## SERVICE INFO – INA 0011

# Az 531 0565 30 számú feszítőgörgő szemmel látható eltérése

Gyártók:	Audi, Seat, Skoda, Volkswagen, Ford
Modellek:	
Audi	A2, A3, A4, A6
Seat	Alhambra, Altea, Arosa, Cordoba, Ibiza IV, Leon, Toledo III
Škoda	Fabia, Octavia, Superb
Volkswagen	Bora, Caddy III, EOS, Fox, Golf IV, Golf V, Golf V Plus, Jetta III, Lupo, New Beetle, Passat, Polo, Sharan, Touran, Multivan T5
Ford	Galaxy
Motorok:	1.4 TDI, 1.9 TDI, 2.0 TDI
LuK-AS sz.:	531 0565 30
OE sz.:	038 1092 43 M 045 1092 43 F

1. ábra: 531 0565 30 (Régi kivitel)

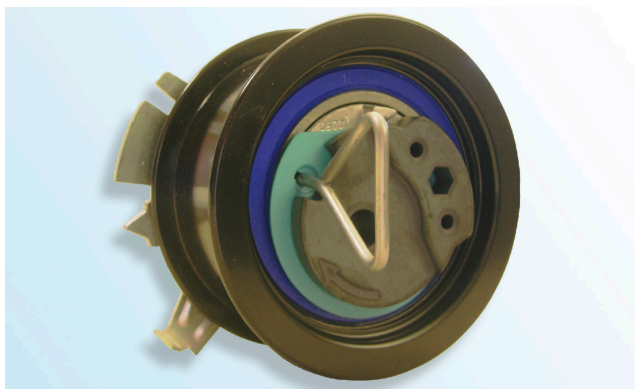
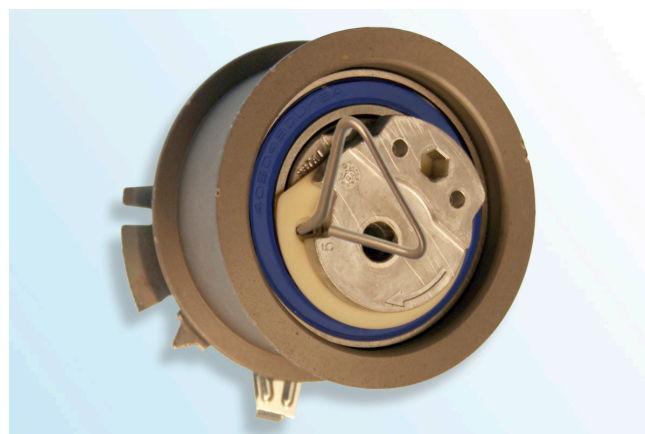
Termékeink állandó továbbfejlesztésének keretében a 531 0565 30 cikkszámú feszítőgörgőt módosítottuk. Jelen Szerviz információ a "régi kivitel" és az "új kivitel" szemmel látható jellemzőit ábrázolja.

### Szemmel látható jellemzők:

- Excenter szinterféméből
- E-Coat (fekete) felületi réteg
- Kék csapágytömítés

### Szemmel látható jellemzők:

- Excenter öntött alumíniumból
- Cink-foszfor felületi réteg (világosbarna)
- Barna vagy kék csapágytömítés

A feszítőgörgő „régi kivitele” nem szűnik meg és továbbra is felhasználható és a járműgyártó előírásai szerint kell beszerelni!

Az „új kivitel” szerelésekor figyeljen arra, hogy a feszítőgörgő felületi rétege ne sérüljön meg!
